東海第二発電所
火災による損傷防止
(安全機能を有する機器等の抽出について)

平成30年3月9日
日本原子力発電株式会社

安全機能を有する構築物, 系統及び機器の抽出について

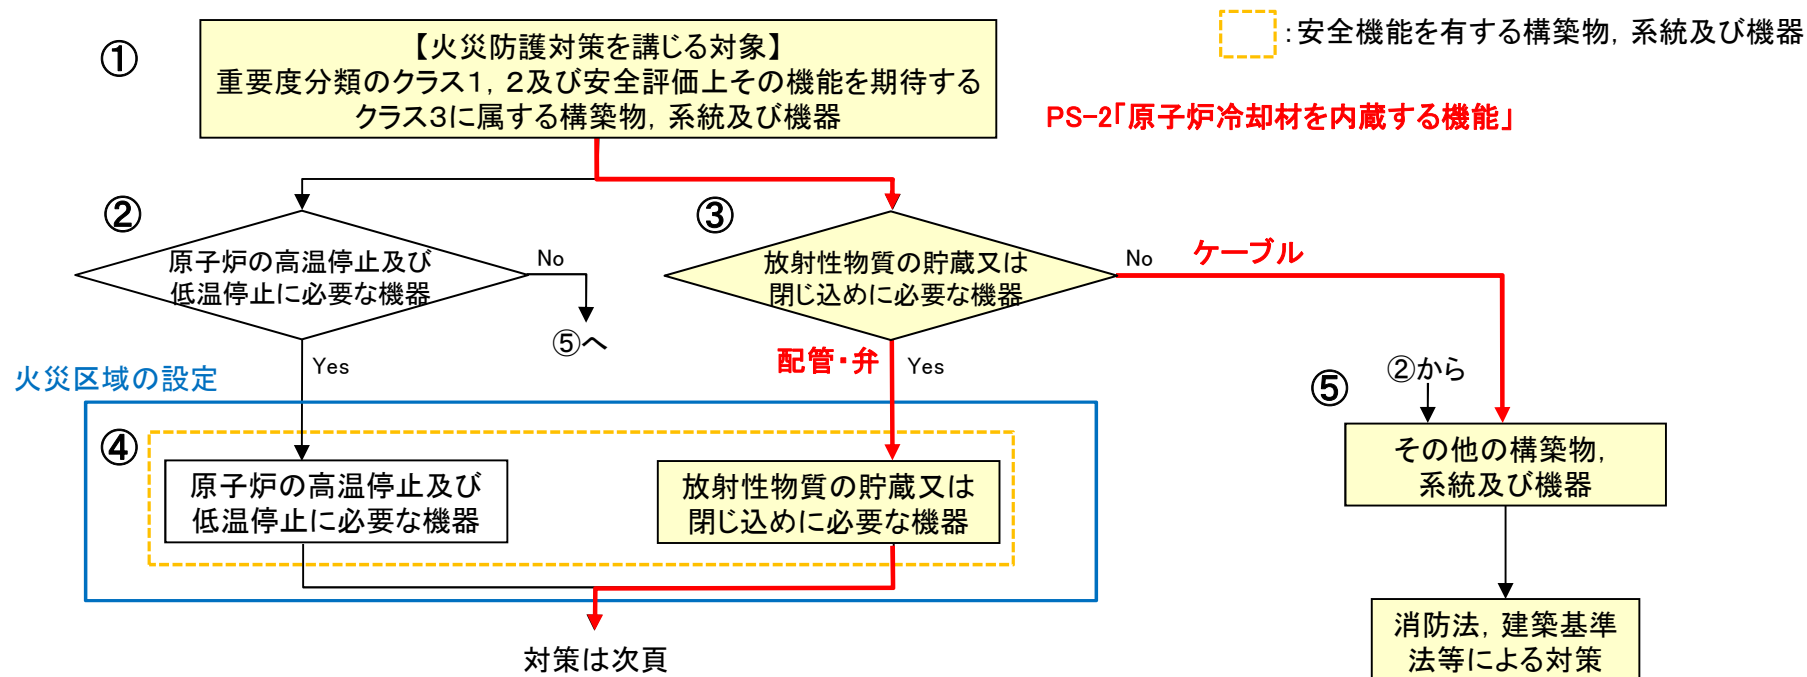
- (1) 指摘事項：安全機能を有する構築物, 系統及び機器の抽出フローについて再整理すること(分岐の追加, 火災による影響の評価の記載を見直すこと)。
 (2) 回 答：抽出フローを再整理した。
